**Praha 6, Břevnov, Skokanská, parc. č. 2481/5, 2484/58, 2489/4, 3693/3 a další, „Rekonstrukce a modernizace fotbalového hřiště, SK Union Břevnov, Praha 6“, (investor Městská část Praha 6), DPS.**

a vydáváme toto **technické vyjádření** k záměru výše uvedené stavby:

**Příloha č.1 - "Situace předpokládaných budoucích majetkoprávních vztahů"**

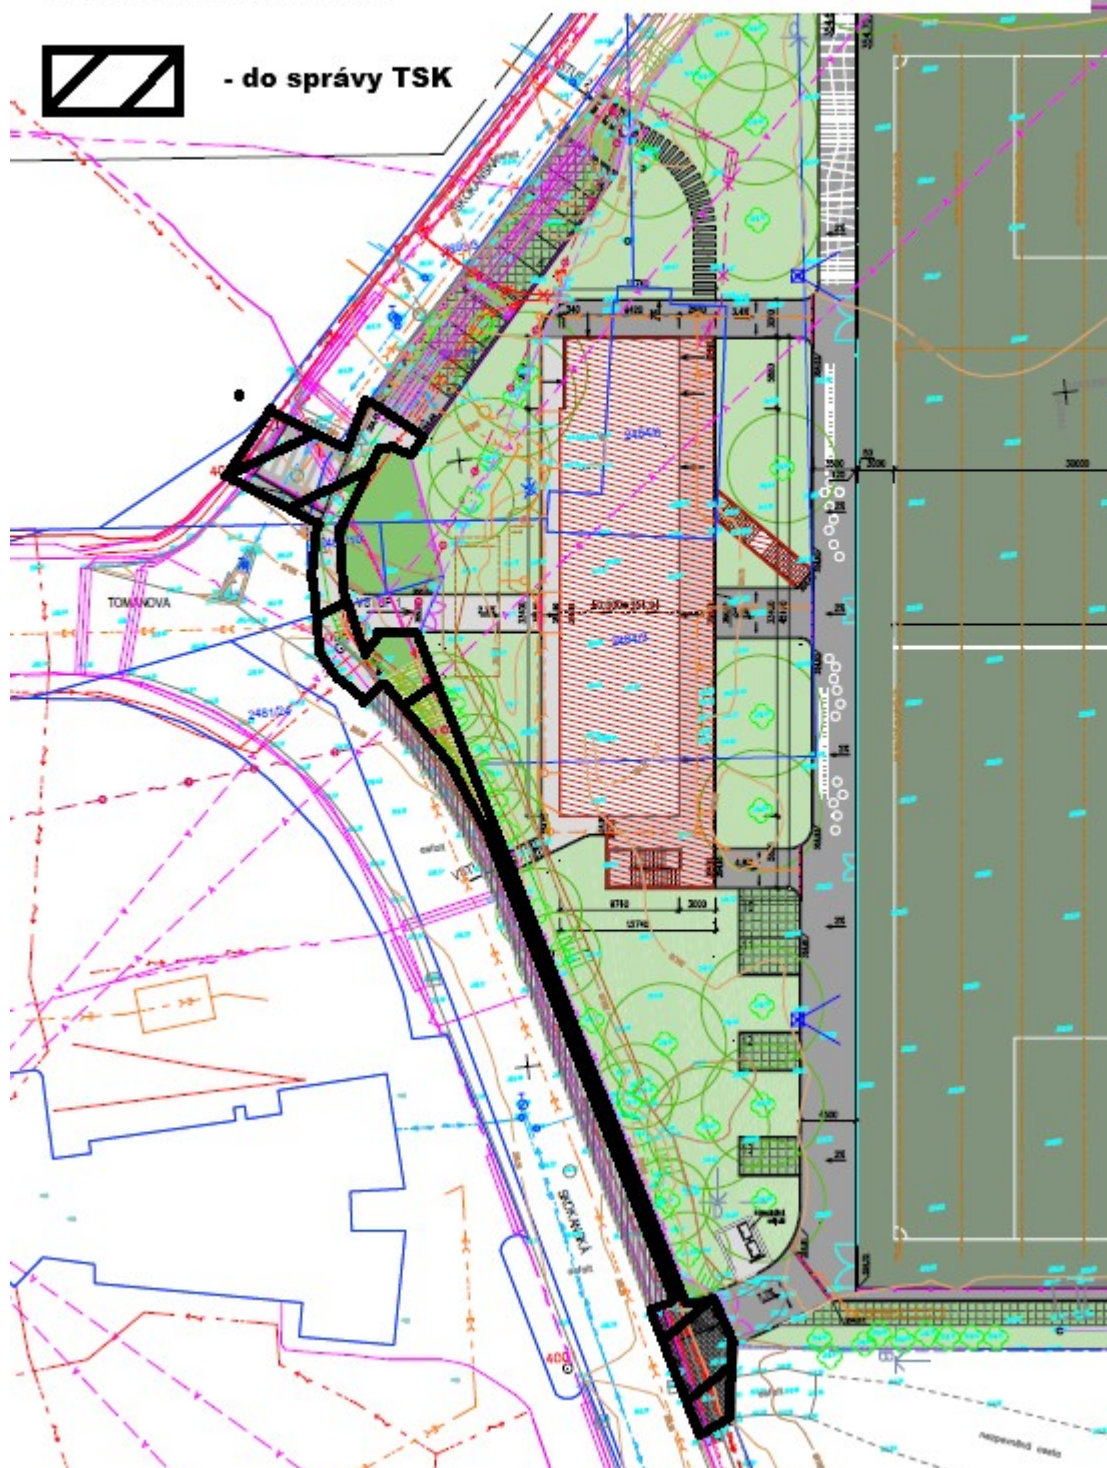
- upozorňujeme, že z dotčených pozemků výše uvedenou stavbou je v naší správě pouze pozemek parc. č. 2481/5 v k.ú. Břevnov,
- do naší správy a údržby převezmeme pouze nově budované úpravy komunikace Skokanská (tzn. prodloužení stávajícího /východního/ chodníku š. 2,0 m, příčný zpomalovací stavební práh s integrovaným přechodem pro chodce ve vozovce, vč. úpravy navazujícího /západního/ chodníku, a rovněž i zpět upravovaný stávající vjezd do sportovního areálu), včetně nového dopravního značení a komunikační zeleně, prostřednictvím EVM MHMP za předpokladu vyřešení majetkoprávních vztahů, a to i pro uložená vedení inženýrských sítí a pro příslušné části pozemků (detailně v rozsahu viz příloha č.1 – „Situace předpokládaných budoucích majetkoprávních vztahů“); na komunikační práce požadujeme záruční lhůtu min. 60 měsíců,

- dotčenou i nově upravovanou plochu komunikační zeleně ve správě oddělení správy zeleně – oddělení 5326 TSK v komunikaci Skokanská na pozemku parc. č. 2481/5 v k.ú. Břevnov (detailně v rozsahu viz příloha č.1) požadujeme po dokončení celé stavby vyhrabat, urovnat a ohumusovat kvalitní ornici v tl. min. 10 cm a ve vhodném agrotechnickém termínu osít travním semenem daným pro příslušné stanoviště; protokolární převzetí (zpět) do naší správy bude nejdříve až po druhé seči, po plném zapojení travního porostu a v bezplevelném stavu, vše v souladu s ČSN 83 9031 - „Technologie vegetačních úprav v krajině - Travníky a jejich zakládání“,
- ostatní nově realizovanou zeleň nebude oddělení 5326 TSK přebírat do své správy a údržby.
